Assunto: QUESTIONAMENTO/ OURINHOS-SP CE 5-2025 REPUBLICADA

À COMISSÃO PERMANENTE DE LICITAÇÃO - CPL

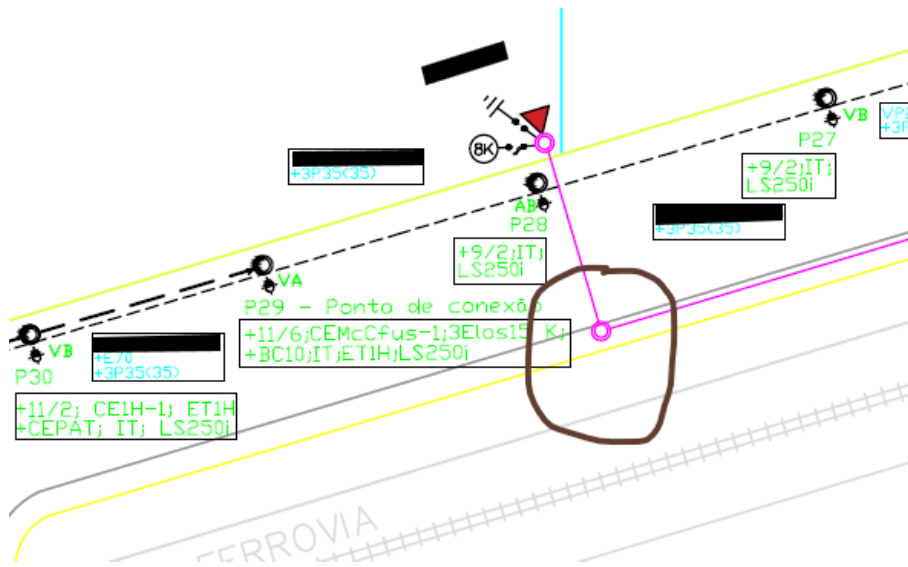
Em relação ao projeto e a verificação no local verificamos que no projeto existe rede primária nova até o poste P29, no entanto a provável conexão será no poste final que alimenta a subestação 1102656, que nesse caso fica um pouco distante do poste P29 e próximo ao poste P28, pode parecer excesso de nossa parte, mas o cabo e demais materiais para conexão na rede existentes estão todos contemplados na lista de materiais da planilha orçamentária?, conforme o desenho mostra parece que o cabo do desenho só contempla até o poste P29.

Conforme o trecho abaixo:

Destacamos de marrom o possível ponto de conexão com a rede nova, o que demonstra uma distância considerável do poste P29 e proximidade maior com o poste P28. Conforme abaixo:
